Betreft : Beoordeling externe veiligheid 'Blauwe Knoop, Doesburg'.

Hierbij onze reactie op het concept bestemmingsplan De blauwe knoop. Ten aanzien van het bestemmingsplan heb ik de volgende opmerkingen:

datum
18 juli 2018
onderwerp
De Blauwe Knoop

Figuur 1: Uitsnede provinciale risicokaart locatie Blauwe Knoop te Doesburg, geraadpleegd op 25 juni 2018 (zwarte cirkel = ligging plangebied).

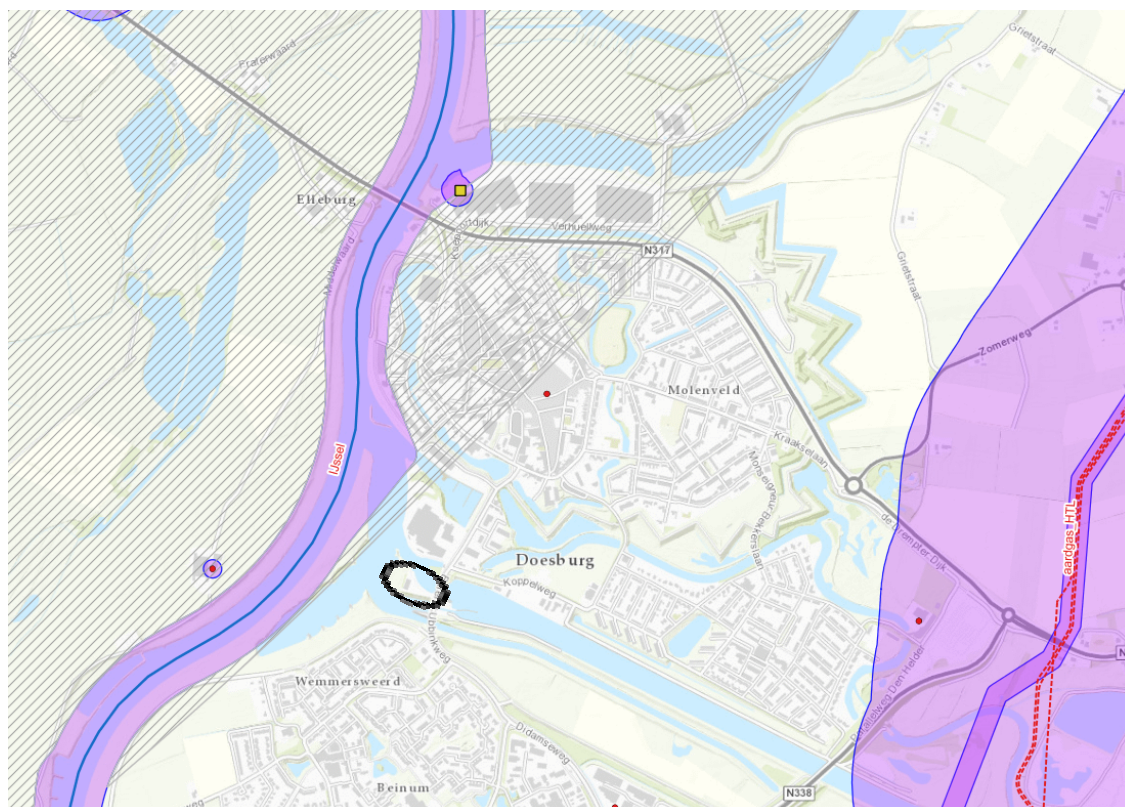
Op de volgende pagina is een tabel opgenomen met een analyse van het aspect externe veiligheid. Rondom het plangebied zijn de volgende externe veiligheidsrisicobronnen relevant:

Risicobron	Blauw Knoop Doesburg
Hogedruk aardgasleidingen (Bevb ¹)	N.v.t., geen invloedsgebied over het plangebied.
Inrichtingen (Bevi ²)	N.v.t., geen invloedsgebied over het plangebied.
Transport gevaarlijke stoffen over de weg (Bevt ³)	N.v.t., geen invloedsgebied over het plangebied.
Transport gevaarlijke stoffen over het water (Bevt)	N.v.t., het invloedsgebied van de IJssel is niet gelegen over het plan.
Transport gevaarlijke stoffen over het spoor (Bevt)	N.v.t., het invloedsgebied van de Spoorlijn Arnhem – Zutphen is niet gelegen over het plangebied.

Het plan is in geen enkel invloedsgebied van een risicobron gelegen. Het plan hoeft dan ook niet verder getoetst te worden aan het aspect externe veiligheid.
